Onderwerp: OLO-melding 5086541 'Aanvraag Installatie stikstof tank & -verdampers Biopetrol'

Referentie: DCMR9999 173 252 _ 9999 804 496

Naar aanleiding van uw digitale brief "Onvoldoende gegevens bij aanvraag" van 12 juni 2020 naar aanleiding van onze OLO-melding 5086541 'Aanvraag Installatie stikstof tank & -verdampers Biopetrol' 10 april jongstleden sturen wij u hierbij ook de gevraagde informatie.

Bijlage 1: Situatiekening

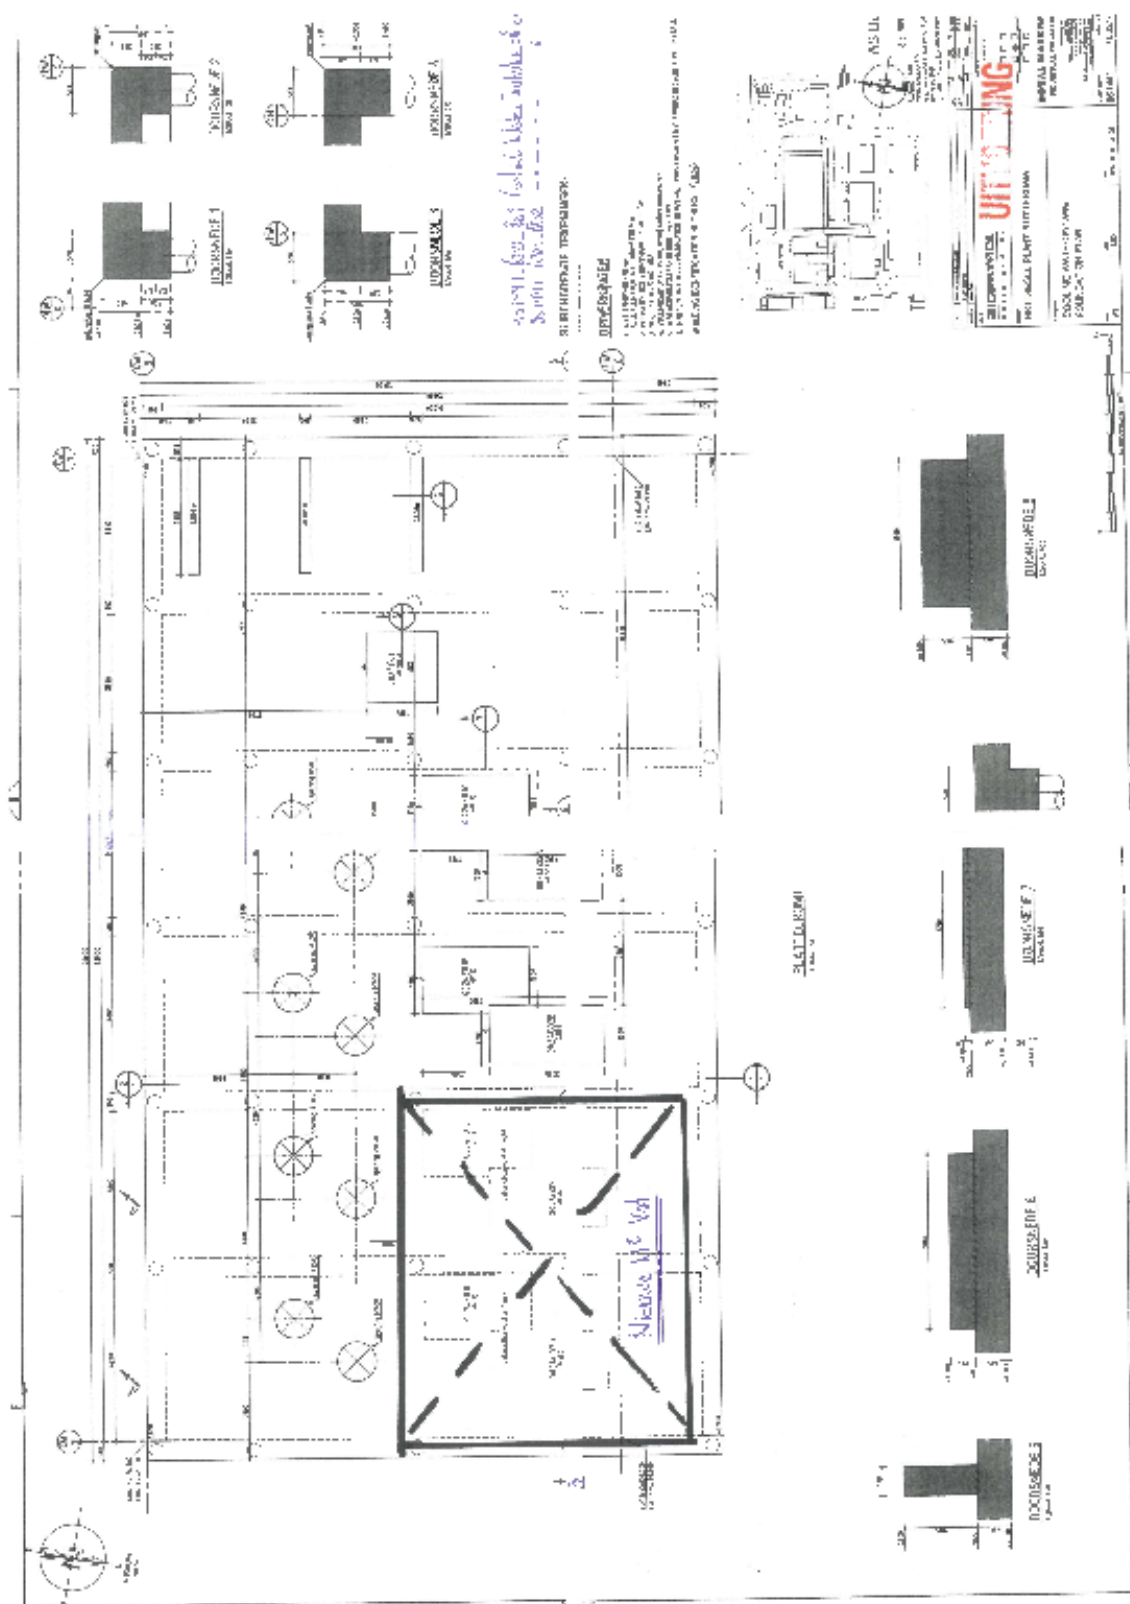
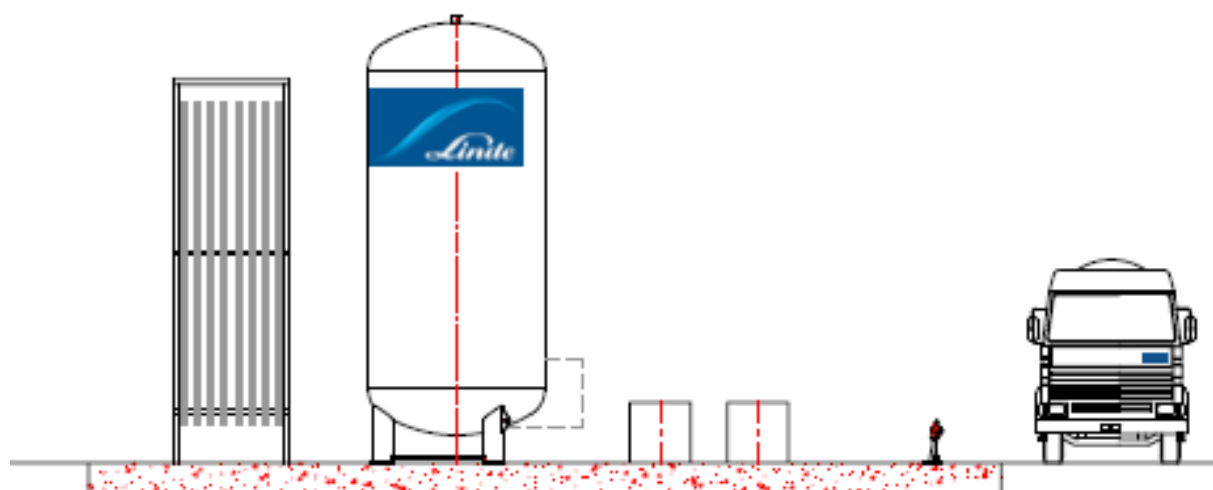
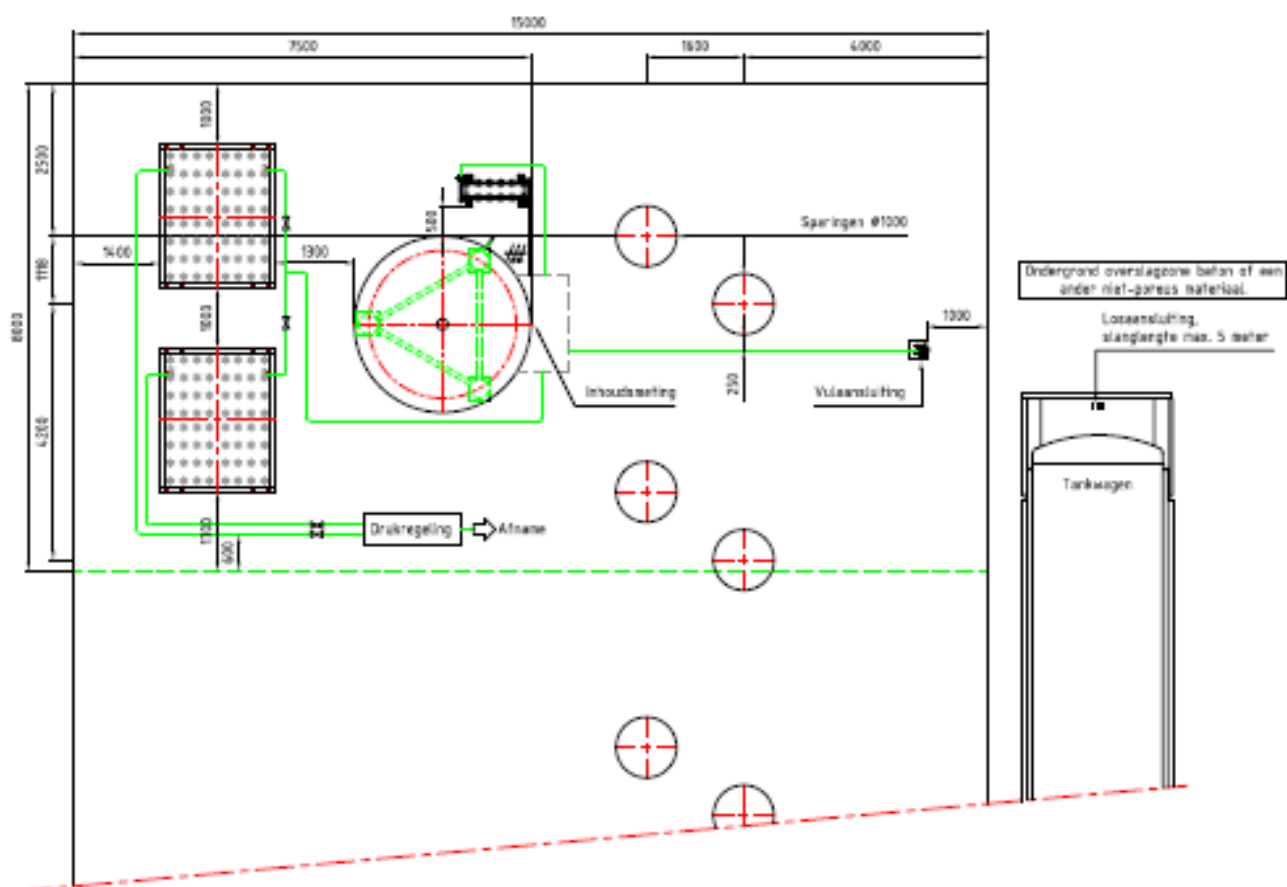
Overall site lay-out (nieuwe toestand)

Zie bijlage 1

Op het blauw omlijnde, nog niet in gebruik zijnde gedeelte van de 'koelwaterplaat' is de stikstoftank gebouwd:

De afstand tot de koelwaterinstallatie links bedraagt ± 5 meter, die tot de Romneyloods van de stellingbouwer/ isolateur rechts ± 16 meter en tot de straatkolk en putwand onder op de foto respectievelijk ± 12 en ± 16 meter. Er bevindt zich geen brandbaar materiaal binnen deze afstanden.

Bijlage 2: Aangevulde, originele tekening (ontsluiting en bereikbaarheid)

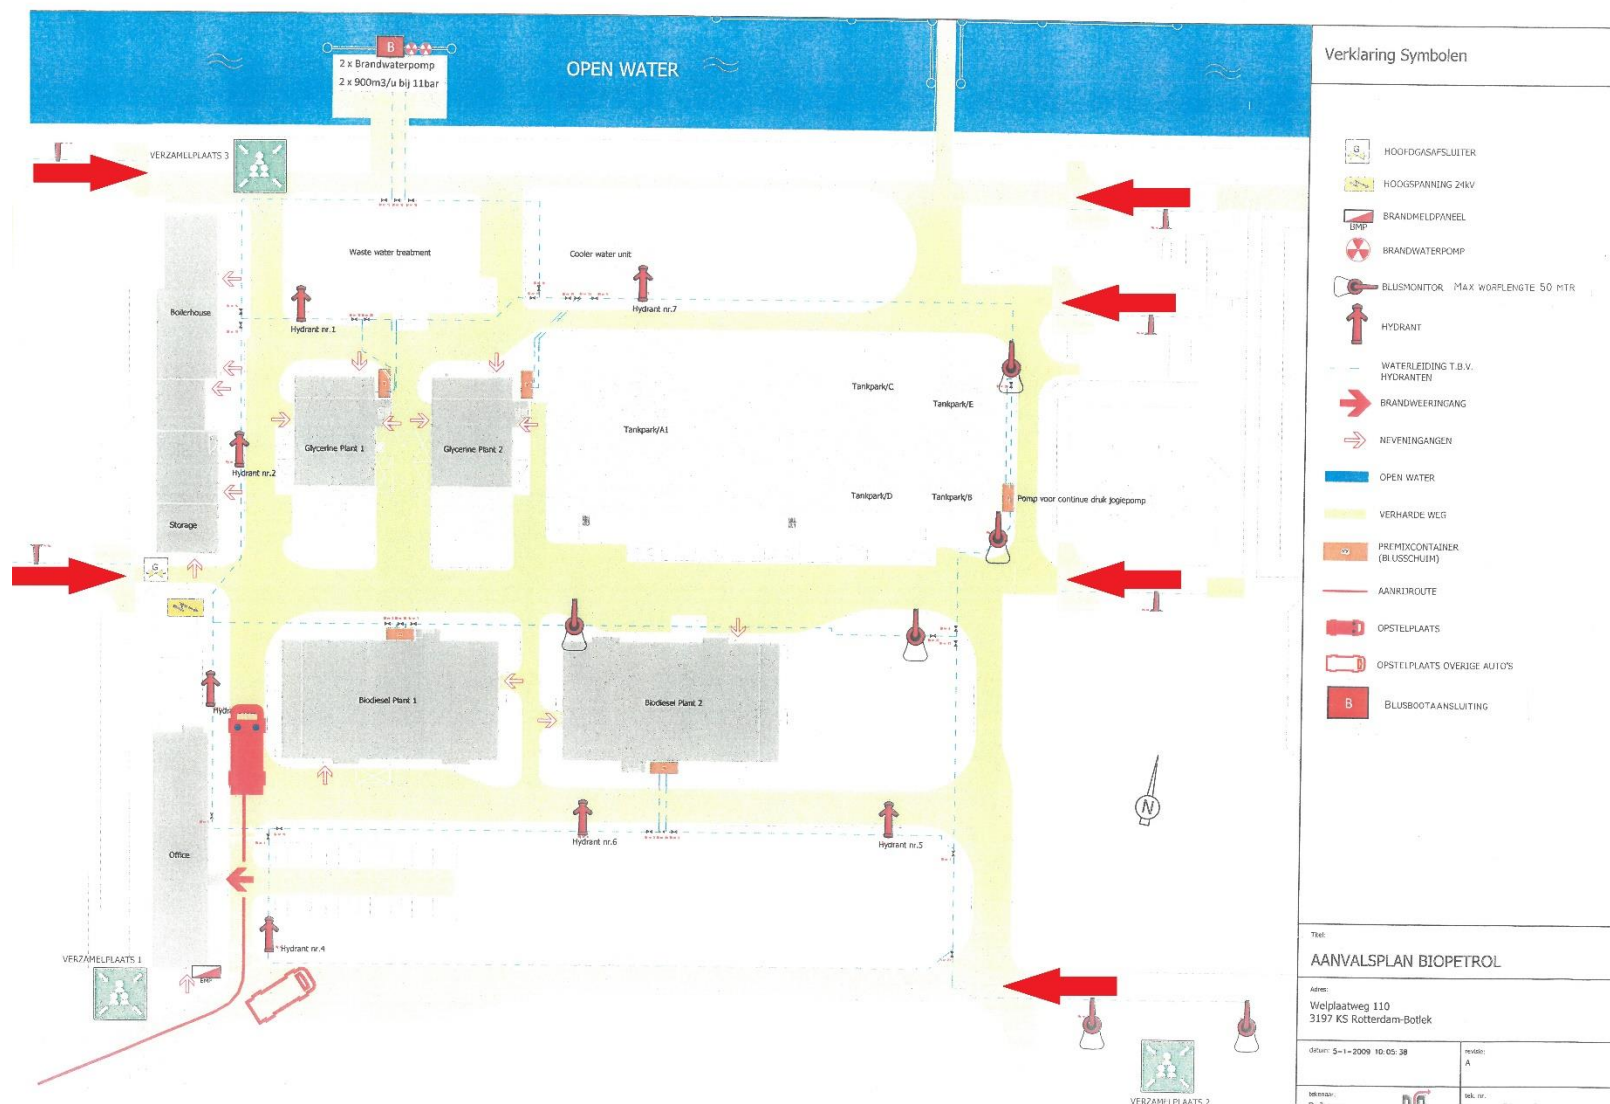
Wijze van ontsluiting en bereikbaarheid voor hulpdiensten (nieuwe toestand);

Zoals gemeld wordt er aan de wijze van ontsluiting en de bereikbaarheid voor hulpdiensten van Biopetrol niets gewijzigd: de hoofdontsluiting is nog steeds direct via de afrit van de Welplaatweg en de diverse zijingangen van de locatie.
